2018年12月

インタープラン株式会社

マルチホップ対応 920MHz 無線モジュール「IM920s」の仕様変更について

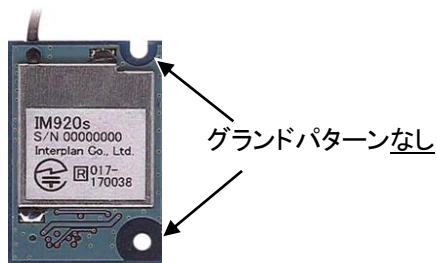
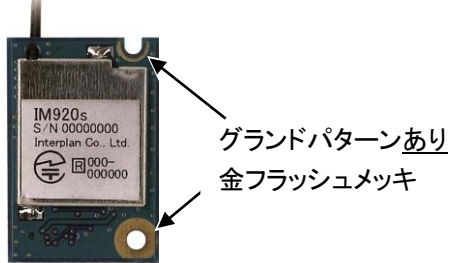
- ・仕様変更内容 取り付け穴周囲にグランドパターンを拡張し、取り付けビスでのメイン基板とのグランド結合を強化しました。これにより耐 ESD 特性が向上いたします。
- ・切替え予定時期 2018年1月初旬 従来品在庫がなくなり次第、順次切り替えます。IM920s と IM920s-X シリーズでは切替え時期が異なります。

従来版	変更後
変更点	 <p>グランドパターンなし</p> <p>上下の取り付け穴の周囲に グランドパターンなし</p>	 <p>グランドパターンあり 金フラッシュメッキ</p> <p>上下の取り付け穴の周囲に グランドパターンあり</p>

- モジュールの裏面にも表面同様にグランドパターンを設けました。
- 外部アンテナタイプも同様に仕様変更いたします。
- 性能や電気的特性、価格に変更はありません。
- IM920s クイックスタートキット IM920s-SK に使用している無線モジュールも順次、切り替えます。
